DODATEK č. 4
ke Smlouvě o dílo
Stavba č. 44151 TV Rekonstrukce stoky D,
(dále jen „Smlouva“)

Stavba: stavba č. 44151 TV Rekonstrukce stoky D

Stavba č. 44151 TV Rekonstrukce stoky D		FO 03	
POTVRZENÍ ZMĚNY		PoZ č. 3	
PoZ vystavil: Zhotovitel		Datum: 20.6.2023	
PoZ č. 3 na NOZ č. 6, 7, 8 a 9		na jiný dokument:	
Odesláno/ předáno:			osobně
<p>Podepsaní zmocněnci potvrzují v souladu se Smlouvou o dílo tuto změnu rozsahu díla: Změny v navrhovaném Dodatku č. 4 smlouvy o dílo č. DIL/21/08/007142/2021 jsou ve smyslu § 222 zák.č. 134/2016 Sb., ZZVZ nepodstatnou změnou závazku ze smlouvy o dílo. Cena změny činí celkem 4 419 834,95 Kč bez DPH tj. 3,32 %, z toho odpočty činí: 879 134,65 Kč bez DPH tj. 0,66%, přípočty činí: 5 298 969,60 Kč bez DPH tj. 3,98 % ceny díla bez DPH. Jsou splněny podmínky pro schválení změny.</p>			
Počet připojených listů specifikací: viz. OZ č. 6, 7, 8 a 9		Počet připojených výkresů: Viz. OZ č. 6, 7, 8 a 9	
Změna ceny díla (bez DPH): 4 419 834,95 Kč			
Nová cena díla (bez DPH): 151 536 527,99 Kč			
Důvod ke změně:			
Veškeré práce budou splňovat podmínky Smlouvy o dílo a budou provedeny ve stejné úrovni co do jakosti materiálů, provedení apod. tak, jak požaduje ne

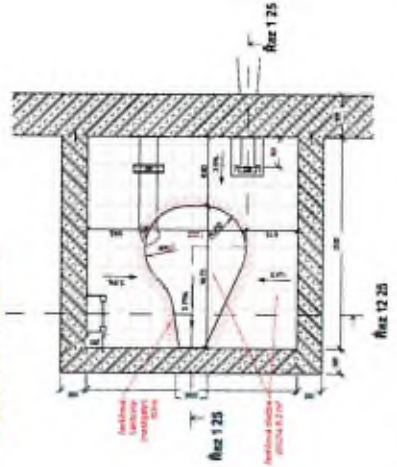
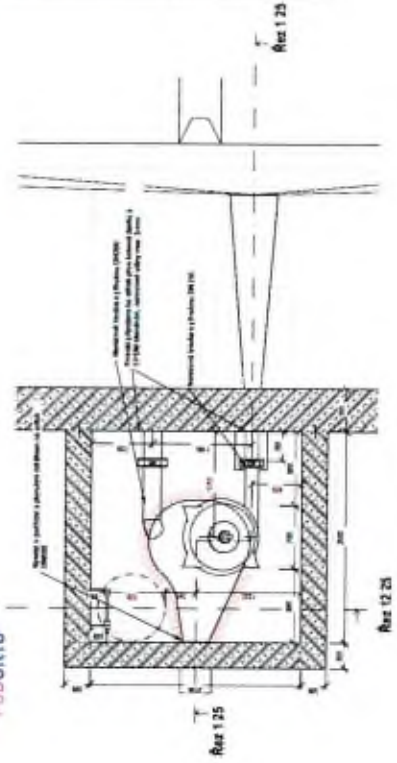
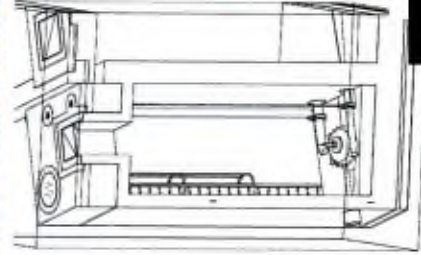
stavba č. 44151 TV Rekonstrukce stoky D		FO 1	
OZNÁMENÍ ZMĚNY		OZ č. 8	
Komu: INV MHMP		Datum: 21.4.2023	
Odesláno/ předáno:	osobně		osobně
Týká se:		SOD č. DIL/21/08/007142/2021	
Odkazy: na specifikaci:	-		
na výkresy:	výkres P2449/21 D1.14 VÝKRES ŠACHTY VÍROVÉHO REGULÁTORU		
na rozpočtové podklady:	Specifikace prací zpracoval: Zhotovitel		
na jinou část smlouvy:	-		
kategorizace položek:	Smlouva o dílo, kalkulace		
<p>Dno šachty na odtoku z nádrže, v které bude umístěn vírový regulátor, má být dle zadávací projektové dokumentace opatřeno nátěrem. Budoucí uživatel (Pražské vodovody a kanalizace, a.s.) požaduje, aby namísto nátěru byla použita čedičová dlažba.</p>			
<p>Oznámení a průběh řízení o změně je vyvoláno: Požadavkem budoucího uživatele</p>			
<p>Toto Oznámení změny (OZ) je podkladem pro zpracování návrhu na ocenění změny (NOZ). Není tedy Potvrzením změny (PoZ).</p>

Stavba: stavba č. 44151 TV Rekonstrukce stoky D
 Číslo ZL: 6
 Název ZL: Změna povrchu dna šachty na odtoku
 Objekt: SO 01 Retenční nádrž OK_3D Evropská

Por. č.	Kód	POPIS	MJ	SoD		Po změně		Vícepráce/méněpráce	
				Množství celkem	Cena jednotková	Množství celkem	Cena jednotková	Množství celkem	Cena jednotková
ZL6_1	457311115	Vodorovná konstrukce	m						
ZL6_2	63232610	Vyrovnávací nebo spádový beton C 16/20 včetně úpravy povrchu dlahy z tvrdého železe protisklizové jímky rastr 250x250x30mm	m						
ZL6_3	411ZL09R3	Montáž protisklizové dlahy z tvrdého železe 250/250/30 JR-B na dně šachty v úrovni ventilu v atypickém tvaru definovaném projekčovou dokumentací za dlejších podmínek (vč. lepidla pro lepší držákových výrobků)	m						
ZL6_4	63231028	zářka karmazárny z čediče keramika 240x115x65 R=60°	k						
ZL6_5	411ZL09R5	Montáž čedičových keramik 240/115/65 do atypického tvaru v kmitě v úrovni ventilu	k						
	998	Průměr hmot							
130	998142251	Přísun hmot pro nádrže, jímky, zásočnický a jímky pozemní mimo zemišťství se svislou masnou konstrukcí: monolitickou betonovou lýčovou nebo plešňou vodorovná dapr	T

Č.p.	Položka	MJ	Přímý materiál	Přímá
411ZL0883	Montáž anodizované dílačky z leveného čediče 250/250/30 JIR-B na dvě šachty vířivého ventilu v atypickém tvaru definovaném projektovou dokumentací za zřízených podmínek (vč. lepidla pro lepení čedičových výrobků)	m ²	0,00	
411ZL0885	Montáž keramických kantonův 240/115/65 do atypického tvaru v kinetě vířivého ventilu	ks	0,00
